**DELEGACIÓN TERRITORIAL DE ECONOMÍA, HACIENDA, FONDOS  
EUROPEOS Y DE POLÍTICA INDUSTRIAL Y ENERGÍA EN MÁLAGA DE  
LA JUNTA DE ANDALUCÍA**

Que se tengan por presentadas las presentes alegaciones a la Autorización Administrativa previa de la Planta Fotovoltaica “ ALORA II “ , expediente CG-930 e infraestructura de evacuación y que no se autorice la citada instalación .

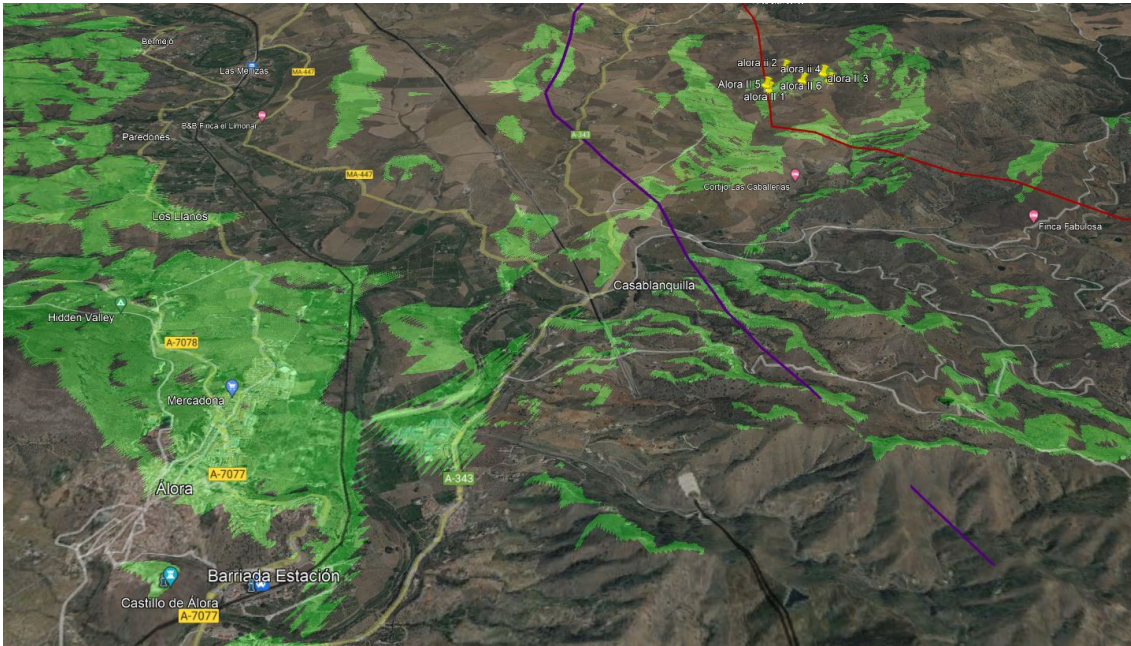
La línea eléctrica de evacuación tiene un trazado con el que no se puede estar de acuerdo ya que afecta a un gran número de propiedades sin ninguna justificación, en muchos casos cruzando por mitad de las fincas e incluso por zonas con arbolado, sin que los promotores del proyecto hubiese diseñado un trazado que utilizando caminos públicos o en el peor de los casos las lindes de las fincas y evitando las zonas arboladas pudiese minimizar el impacto del trazado sobre las propiedades de los vecinos.

En relación con el trazado aéreo de la línea de evacuación por el Río Guadalhorce tampoco está justificado produciendo una afección adicional tanto al río como a las viviendas cercanas cuando existe a escasos metros aguas arriba una zona por donde ya pasa una línea eléctrica.
